VILLE DE VITRE  
Ille et Vilaine  
SECTEUR SAUVEGARDE  
MODIFICATION

RAPPORT DE PRESENTATION

Octobre 2015

Proposition de modification :

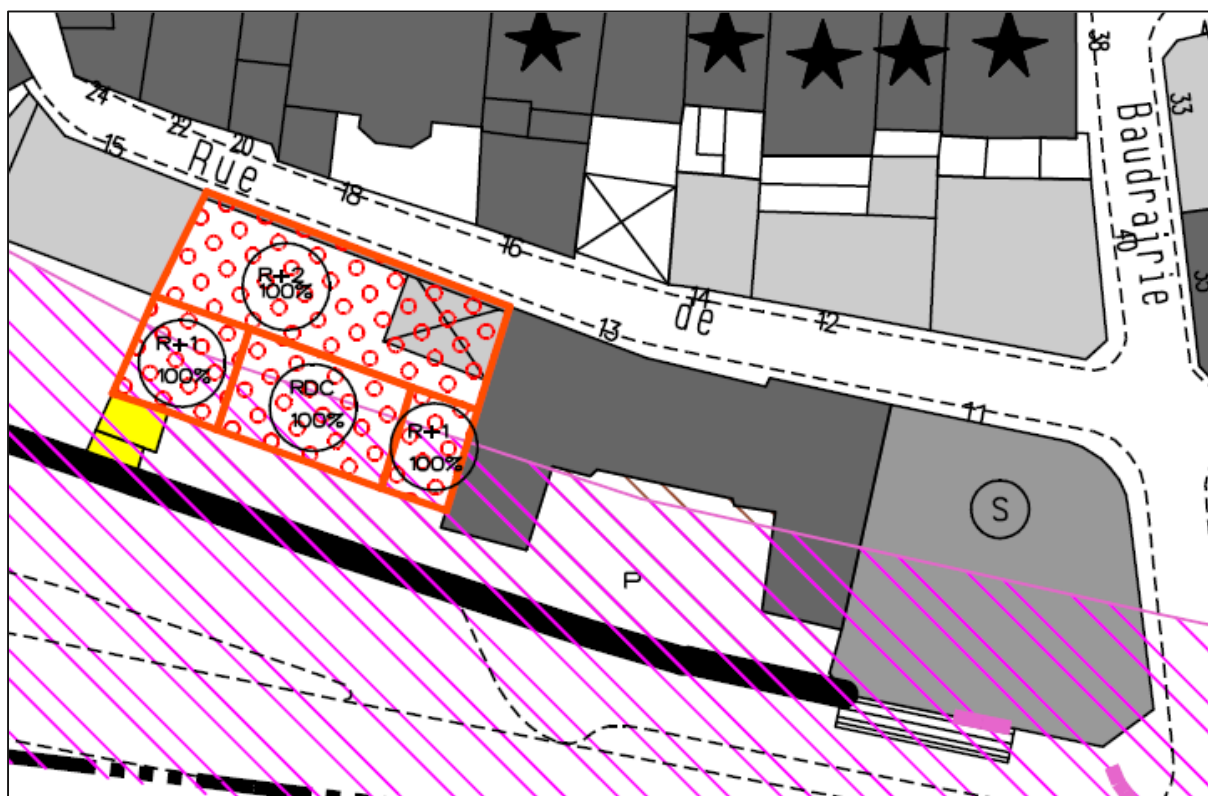
C'est donc l'épaississement du corps principal entre rue et rempart qui fait l'objet essentiel de cette modification, comme l'indique le plan polychrome du PSMV. Au regard de la photo aérienne et du plan masse de ce secteur, l'épaississement proposé permet de mieux s'inscrire dans la continuité des bâtiments sur rue de la rue de La Trémouille.

L'ensemble du projet sera conforme à l'esprit général du règlement de la modification de 2014. Le bâtiment de premier rang s'inscrira dans le gabarit général des immeubles mitoyens et environnants. Les deux ailes en retour, plus basses, en mitoyenneté, ne dépasseront pas, vers le sud, la limite non aedificandi imposée par l'enceinte de ville. La zone de vigilance de la fortification s'impose sur toute la longueur des deux parcelles concernées par le projet (l'ancienne Banque de France a détruit la fortification pour s'implanter en alignement du boulevard).

Entre les deux ailes en retour et le bâtiment de premier rang, l'espace pourra être couvert, en mixant, pergolas, verrières, et toitures végétalisées, conduisant à la suppression de la lettre « j », signifiant un traitement de sol en jardin, pour cette emprise sur le plan de sauvegarde.

Cet espace couvert cerné par les trois autres bâtiments sera d'un seul niveau et ne pourra pas comporter de mezzanine ou étage intérieur, partiel ou total. L'esprit de la composition d'ensemble (et non nécessairement de l'écriture architecturale) est celui des hôtels de villégiatures balnéaires ou stations thermales de la fin XIXe ou début XXe avec un bâtiment principal accompagné d'ailes en retour souvent plus basse, et d'un

volume en structure métallique de faibles sections surmonté d'une verrière en partie centrale et parois verticales vitrées. Le rez-de-chaussée du corps principal et des ailes ouvrant largement sur cet espace très aéré, reprendra l'esprit des serres ou des orangeries. Cet espace couvert peut aussi, en fonction du programme, s'ouvrir sur un volume enterré servant d'espace ludique ou d'activité de bien être, tel une piscine.

Le diagnostic sur place a aussi révélé l'intérêt de la clôture de cette parcelle, c'est pourquoi, la modification impose de la préserver et de l'intégrer dans la composition de la nouvelle façade.

Les parties pleines actuelles pourront être percées de baies étroites, pour animer les murs conservés mais en préservant la prédominance des pleins sur les vides. Les percements seront donc limités en nombre et dans l'esprit de meurtrières, donc très nettement plus hauts que larges.

### **Modification de la légende du document graphique pour inclure les espaces « J » et « P » repérés.**

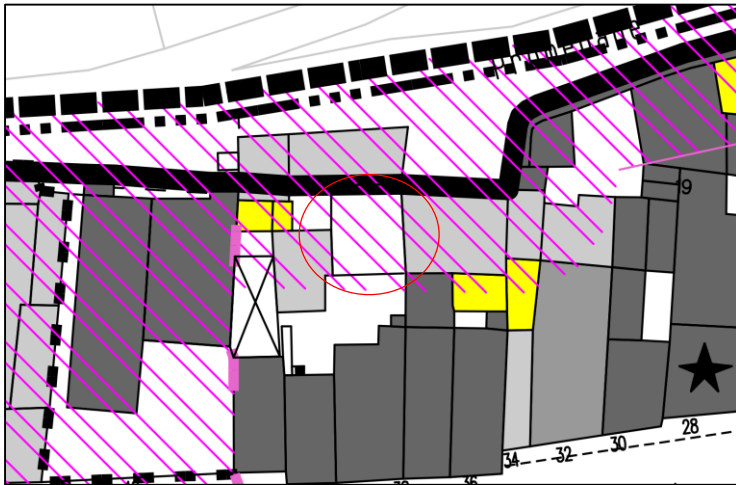
Lors de l'élaboration du Plan de Sauvegarde et Mise en valeur, certains espaces ont été repérés sur le document graphique par un symbole « J » ou « P ». Ces symboles indicatifs permettent de connaître la nature du sol de ces espaces notamment pour l'application du règlement.

Cependant, elles ne sont pas reprises dans la légende du plan.

Il convient donc de faire évoluer cette dernière en ajoutant leur signification :

« J » : espace de jardins

« P » : espace de pavages

→ Immeuble situé au 38 rue Notre Dame en fond de cours, cette erreur provient d'un mauvais report de classement lors de la modification du PSMV de 2014.

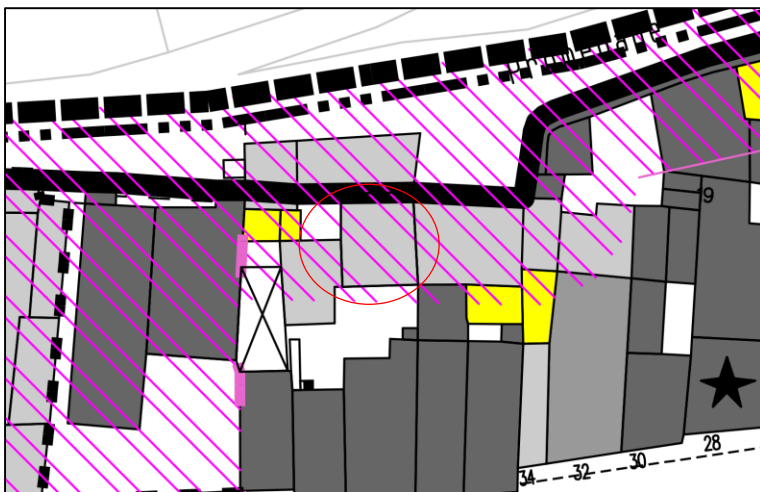
Deux emprises ont été classées comme inconstructibles au Plan de Sauvegarde et de Mise en Valeur. Ces deux emprises correspondent en réalité à des immeubles, ce classement est donc erroné. Il convient de rectifier cette situation en repérant ces deux bâtiments.

Il convient donc de reprendre le classement antérieur :
